## COMPTE RENDU

### MATINEE DE TRAVAIL A VELO AVEC LES ELUS DU GROUPE TRANSITION ECOLOGIQUE

Plourin lès Morlaix, samedi 23 janvier 2021

*Rue Poullig Al Laez, devant la crèche : est-ce une piste cyclable ? Comment faire pour continuer "en face" ?*

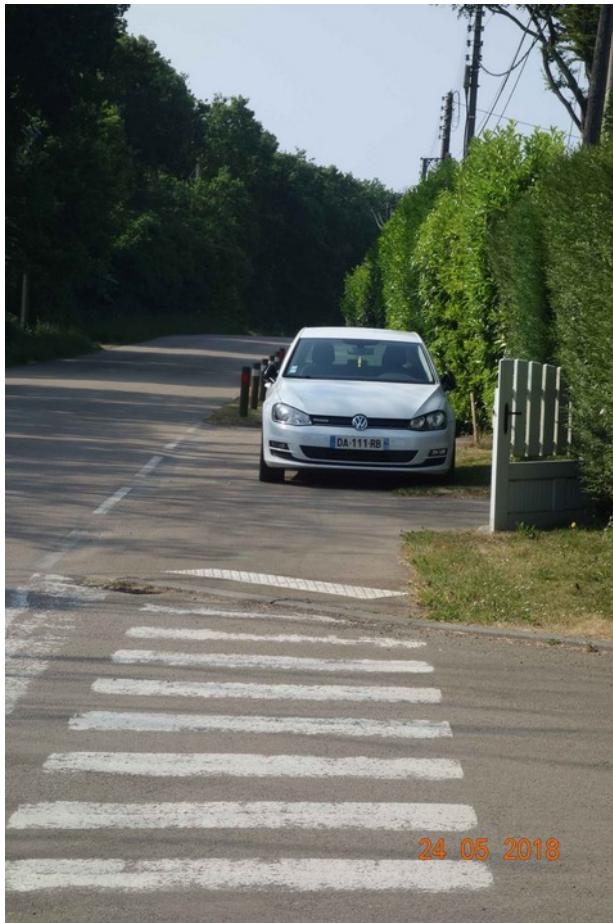
A l'arrivée sur le rond-point sur la D109 (anciennement garage Morvan), le groupe a emprunté la rue Poullig Al Laez. On peut constater un aménagement (non indiqué ni au sol ni en vertical) de trottoir mixte, amenant à la crèche de la Baleine Bleue et aux nouveaux quartiers attenants. La continuité du parcours n'a pas été pensée, ni l'insertion sur la chaussée côté du rond-point sur la rue Tanguy Prigent. La rue Poullig Al Laez n'a manifestement pas été prévue pour les vélos, puisqu'un panneau B40 de fin de piste obligatoire est positionné à l'issue de la rue du Trégor, au niveau du rond-point « Morvan ». C'est d'autant plus regrettable que l'aménagement du quartier est récent et que de nombreuses familles pourraient venir à vélo avec leurs enfants.

- assurer la continuité du parcours cycliste rue Poullig Al Laez, et le marquage au sol

*Rue d'Arvor : un accès scabreux à un trottoir mixte. L'aménagement sur trottoir peut présenter des atouts pour les jeunes cyclistes, mais n'est pas adapté au déplacement rapide*

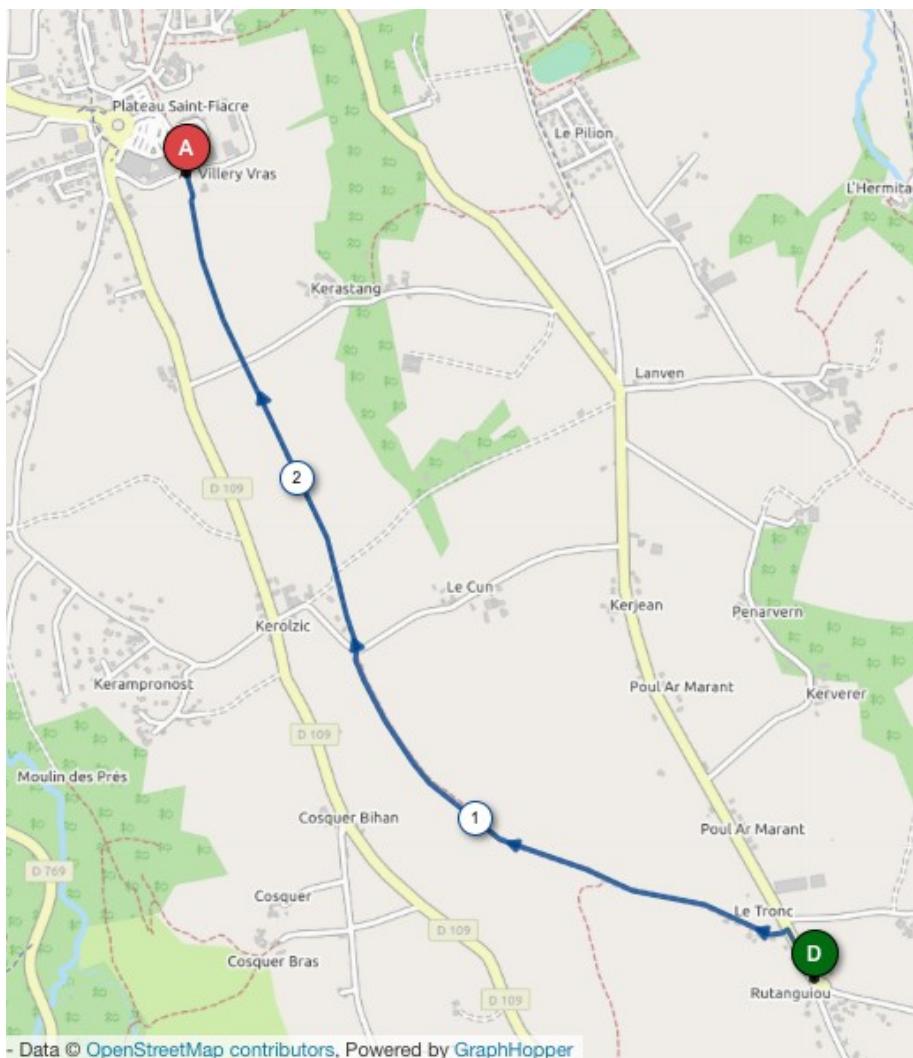
Rue Tanguy Prigent, on est en coeur de bourg, avec une zone 30 qui s'arrête à la rue des Genêts. Ensuite, l'aménagement rue d'Arvor est un trottoir mixte piétons/vélos, indiqué obligatoire (panneaux B22a et B22b). L'entrée sur l'aménagement rue d'Arvor est extrêmement mal pensé, et totalement accidentogène (traversée de chaussée, bordure haute en biseau avec arrivée non perpendiculaire...). Il fait passer les cyclistes du côté des maisons, avec des sorties de garage nombreuses.

- privilégier le parcours Arvor/Prigent pour les cyclistes, en le rendant attractif : une Chaussée à Voie Centrale Banalisée (CVCB) depuis le rond-point de Rutanguiou tout du long de la rue d'Arvor, avec bandes de rives en couleur, des coussins berlinois réguliers, le passage à 30 km/h, et toute autre création d'aménagements simples de réduction de la vitesse

- supprimer l'obligation d'emprunt de la piste mixte sur trottoir rue d'Arvor
- prolonger cette CVCB rue Tanguy Prigent, jusqu'à la rue des Genêts, toujours en limitation à 30 km/h

Principe de mise en priorité d'une voie verte aux intersections

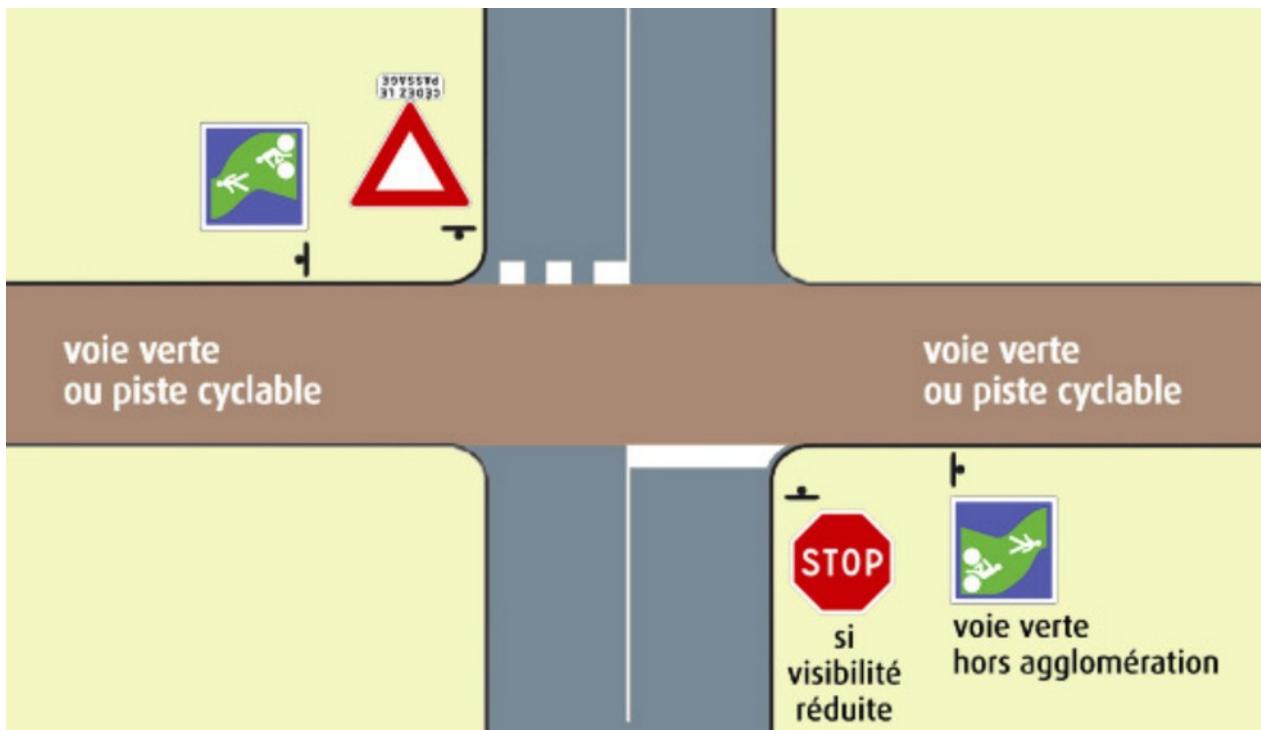
De plus, trois zones sont « à voie unique » assez étroite ; les intersections obligent systématiquement à céder le passage aux véhicules motorisés ; le revêtement est souvent dégradé aux environs de la chaussée car il existe la possibilité de se garer en empruntant partiellement l'aménagement ; plusieurs endroits ont nécessité de refaire l'enrobé (racines) en 2019, problème qui reste récurrent.

Enfin, il convient de se pencher sur les accès agricoles (3 le long de cet aménagement) qui pour le moment empêchent la transformation en Voie Verte, dégradent également le revêtement. Il faudrait envisager des accès tracteurs qui ne se feraient pas sur l'aménagement mais en parallèle (restera la traversée des troupeaux de vaches sur l'exploitation immédiatement voisine de l'allée verte).

- élargir l'allée afin de garantir 2 cheminements différenciés piétons et vélos sur l'intégralité du parcours
- clarifier la situation administrative de cette voie mixte piétons/vélos, y compris en effectuant une mise en conformité du panneautage totalement confus, inadéquat et non réglementaire, et en peignant au sol des pictogrammes vélos le long du chemin enrobé
- établir la priorité de l'allée verte sur les voies interceptées (voir image plus loin), avec panneaux Stop ou Cédez le passage, et modification de la chaussée afin d'assurer une continuité visuelle de revêtement non plus sur les routes traversantes mais pour l'allée verte.

*Passage piétons/vélos dangereux et accidentogène (image Google Maps mars 2018)*

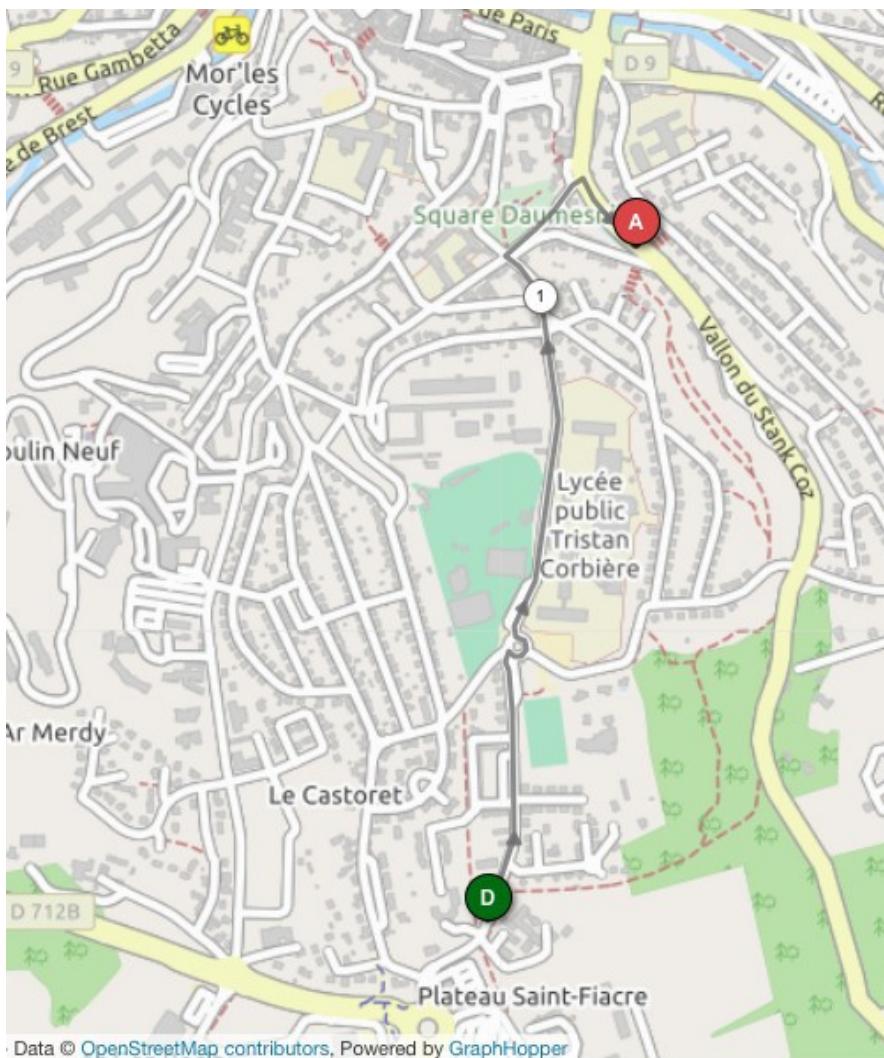
La circulation pour un cycliste sur le plateau de St Fiacre est totalement chaotique. Les aménagements présents relèvent de la mise en danger, et n'ont certainement jamais été testés par ceux qui les ont mis en place. Le débouché de l'allée verte atterrit sur un trottoir avec ressauts, avec des stops, pas du bon côté, ne permettant aucunement de se rendre sereinement ni vers l'espace commercial, ni vers le stade Aurégan, ni vers le lycée Corbière par exemple. Lors de notre sortie, l'un de nous s'est posté sur le passage piétons près de la sortie de la station-service, qui se trouve après un virage et des arbres masquant la visibilité ; plusieurs automobilistes l'ont contourné sans même s'arrêter. Ce passage piétons est aussi l'itinéraire prévu pour les vélos...

Le tour du rond-point de St Fiacre est organisé en couronne extérieure. Cet aménagement aurait du sens s'il n'obligeait pas systématiquement le cycliste à s'arrêter à chaque chaussée d'entrée ou de sortie de rond-point, avec de surcroît des ressauts ahurissants (bordures bétonnées biseautées hautes et striées). Ce tour n'est pas complet, le parking de l'Intermarché prend la place du dernier quart.

- aménager la sortie de l'allée verte (carrefour de sortie Intermarché/DéfoulParc) en plateau Zone de Rencontre
- modifier la circulation vers et depuis l'Intermarché, en mettant en sens unique sortant la rue entre la station service et DéfoulParc, en réservant de fait la voie de droite (sens Plourin/Morlaix) pour les cyclistes. On constate d'ailleurs que de nombreux automobilistes ont d'ores et déjà tendance à circuler sur cette chaussée comme s'ils étaient en voie unique ; la rue de sortie (passant derrière l'Intermarché) pourrait devenir également en sens unique (sauf accès riverain), l'accès à la zone commerciale se faisant seulement depuis le rond-point

- fermer l'allée/parking bordant la FNAC (en impasse) pour éviter de multiplier les flux motorisés au débouché de l'allée verte
- réaménager le rond-point de St Fiacre selon les principes modernes : si le tour ne peut être fait « à la hollandaise » en extérieur du rond-point (obligeant à aménager le dernier quart sur le parking Intermarché), du moins, assurer une continuité cyclable, effacer les ressauts
